Bergamo, 26.08.2024

Prot. N. 11523

**OGGETTO: Progetto del 26.02.24 di impianto fotovoltaico proposto da Lovato Electric SPA in area sottoposta a tutela ambientale in comune di Bergamo (BG) - Via Martinella. Osservazione**

*Estratto tavola dei vincoli del PGT di Bergamo*

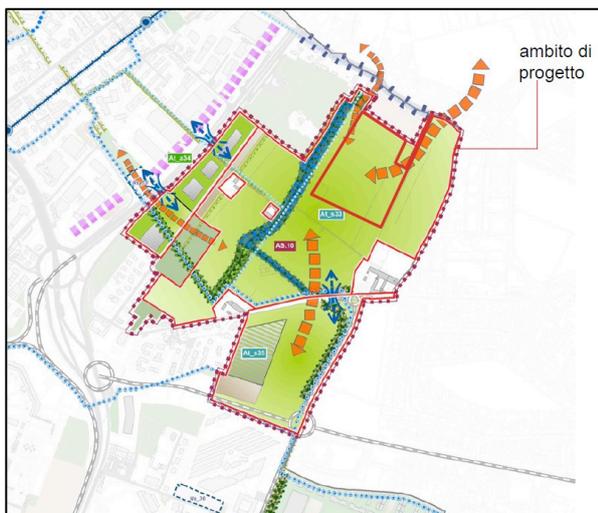
E a tal proposito il progetto si colloca in una zona "non idonea" per impianti fotovoltaici in quanto ad una distanza inferiore ai 500 metri da un edificio vincolato (villa Bajo) e sue pertinenze e dalla roggia Guidana, nonché in zona di tutela ambientale del Parco regionale dei Colli e, quindi, in contrasto con quanto previsto dal D.Lgs. 199/2021 all'art. 20 comma 8 c-ter (sono ammessi impianti a terra in assenza di vincoli di cui al D.Lgs. 42/04 parte II, quale è invece quella in oggetto) e c quater.
